リサイクル燃料貯蔵株式会社	
提出日	2022年2月25日
管理表No.	0209-75 改訂00

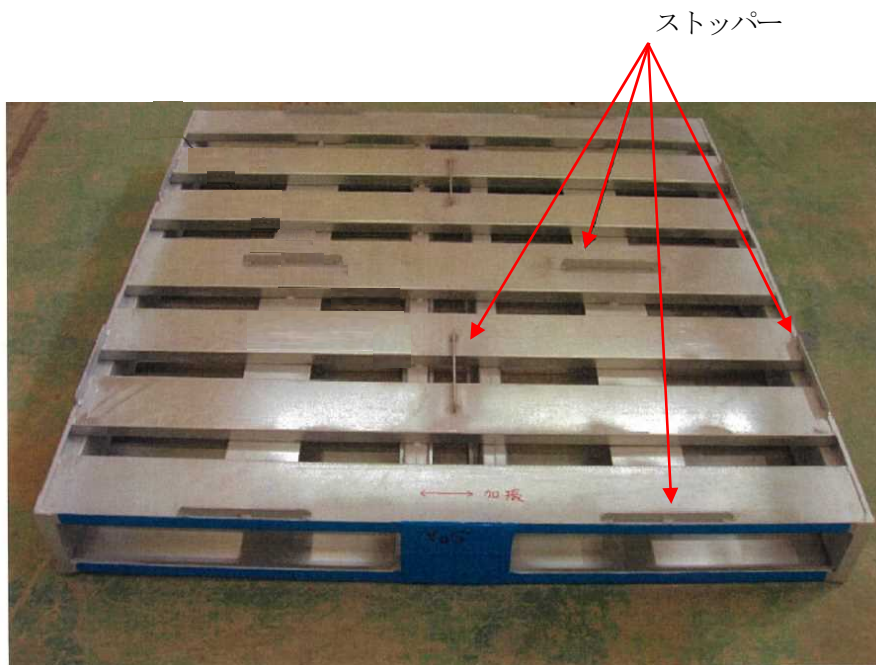
項目	コメント内容
津波 (第8条)  (廃棄施設)	(設2-補-009) 原子力施設におけるドラム缶の多段積み保管にあたっては、過去の原子力発電所における震災経験も踏まえ、転倒防止の強化策が実施されている。当該設備において説明がないが、対策、考え方について説明のこと。 又、漂流防止設備は地震時の転倒防止効果も期待できるのか。

廃棄物貯蔵室では、200Lドラム缶約100本相当を3段積みとし、各段のドラム缶4本をバンドで固定し、横ずれ防止のストッパーを設けたパレットに乗せることで転倒防止対策を実施する。

原子力発電所では、最上段のみドラム缶4本の外周をバンドで固縛している。

当社では、各段のドラム缶4本の外周をバンドで固縛する。

また、バンドで固縛したドラム缶はストッパー付きのパレットに積載する。積載するドラム缶が4本に満たない場合は、空のドラム缶を組み合わせ4本1組とする。(ストッパー付きパレットの画像は以下参照)

なお、漂流防止設備は、通常状態においてドラム缶及びパレットを固縛するものではないため、転倒防止には寄与しない。
